对稿

WPB100N 分销版 背面 GRY 翻壳版 P 分销版 '140 P1400BAV00001

项目名 ▶ WPB100N分销

部件名 ▶ 上壳

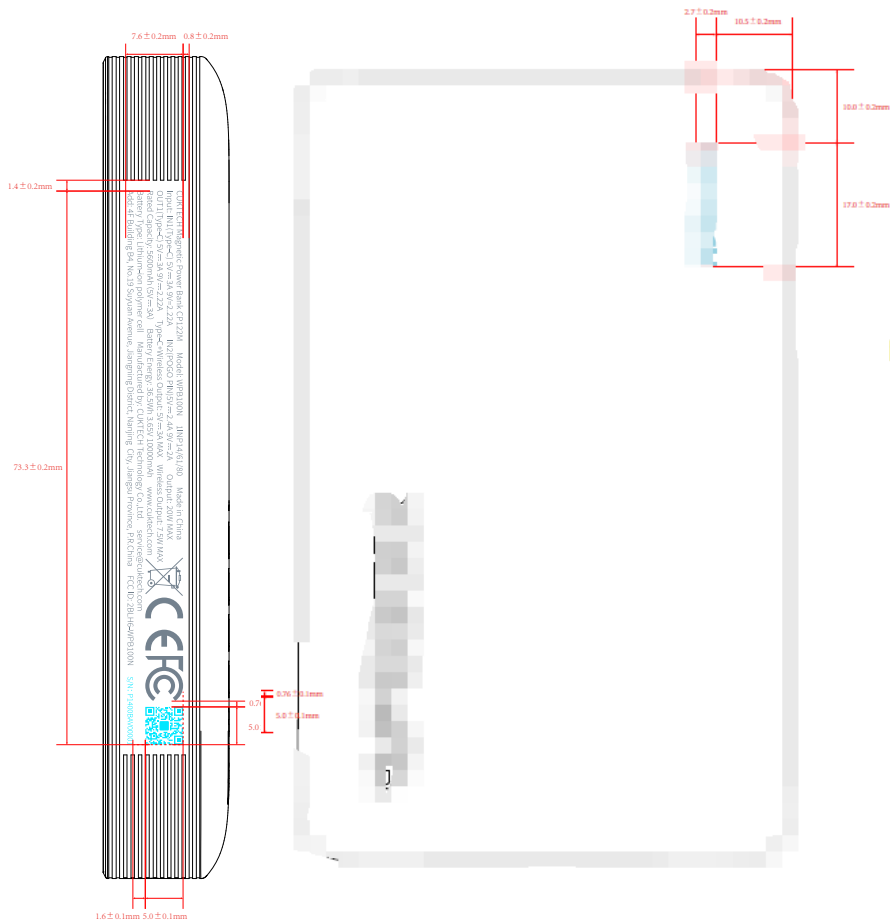
删除警示语和标

Wired+Wireless Output改成Type-C+Wireless Output

型号变更;1INP14/61/80
